ふそう エアロエース、エアロクィーンの電気装置（フロントドアガラスヒーター配線）
のリコールについて

リコール届出番号	4525	リコール開始日	令和元年 7月12日
不具合の部位(部品名)	電気装置（フロントドアガラスヒーター配線）		
基準不適合状態にあると認める構造、装置又は性能の状況及びその原因	大型バスにおいて、オプション設定されているフロントドアガラスヒーターの配線の固定方法が不適切なため、ドア開閉時にアーム部（上側水平バー）の配線に局部的な曲げが生じるものがある。そのため、そのままの状態で使用を続けると、ドア開閉に伴って当該配線が繰り返し曲げられることで配線が断線し、発煙が生じるおそれがある。		
改善措置の内容	全車両、フロントドアガラスヒーター配線の固定方法を対策仕様に変更する。また、当該配線を点検し、不具合発生部に断線が認められた場合は当該配線を新品に交換する。

改 善 箇 所 説 明 図

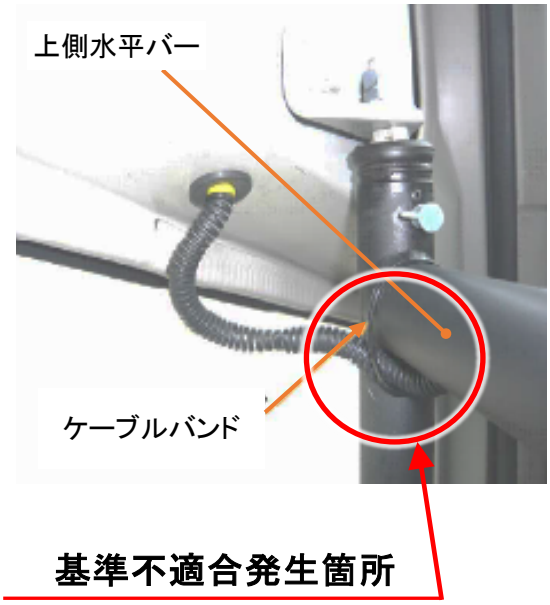
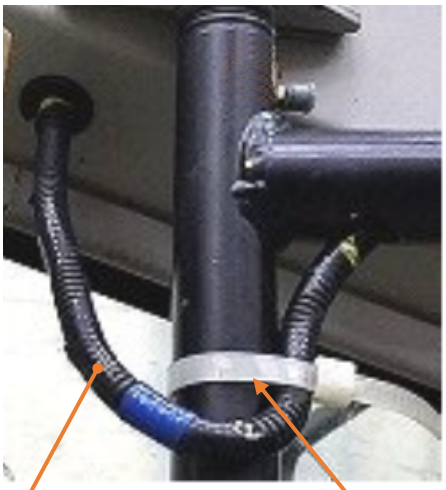
大型バスにおいて、オプション設定されているフロントドアガラスヒーターの配線の固定方法が不適切なため、ドア開閉時にアーム部（上側水平バー）の配線に局部的な曲げが生じるものがある。そのため、そのままの状態で使用を続けると、ドア開閉に伴って当該配線が繰り返し曲げられることで配線が断線し、発煙が生じるおそれがある。

全車両、フロントドアガラスヒーター配線の固定方法を対策仕様に変更する。また、当該配線を点検し、不具合発生部に断線が認められた場合は当該配線を新品に交換する。

注 ：□は不具合発生部に断線が認められた場合に新品と交換する配線を示す。
